建造執照設計錯誤樣 態案例說明

高雄市政府工務局
建築管理處 謝課長志昌

104年 9月 2日

建築抽查案件常見錯誤態樣分析

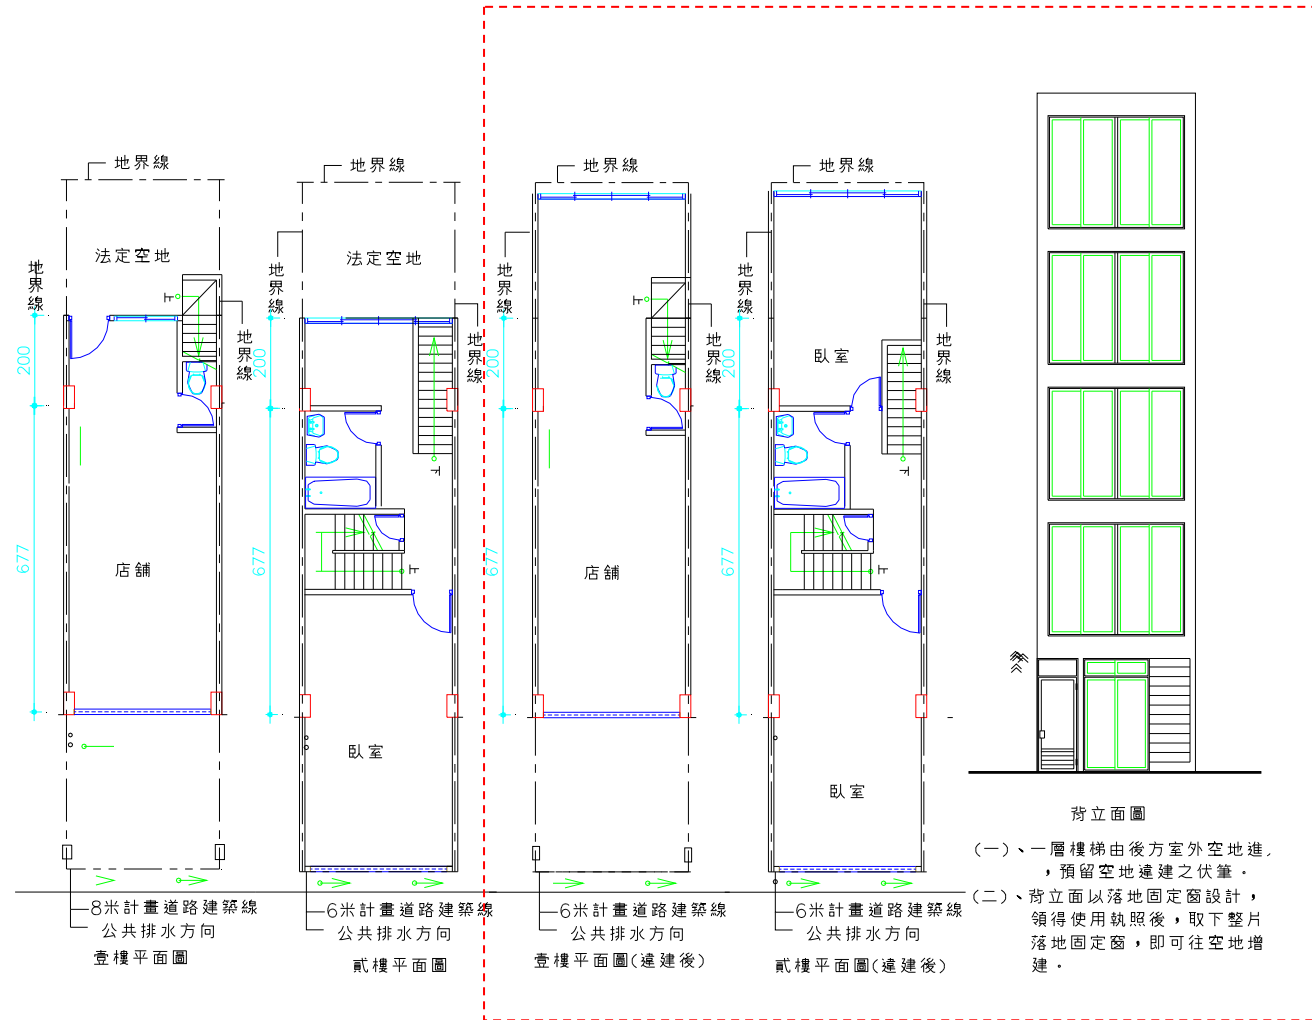
(三)、背面外牆設落地固定窗，背面增建後取下落地固定窗即可往後增。
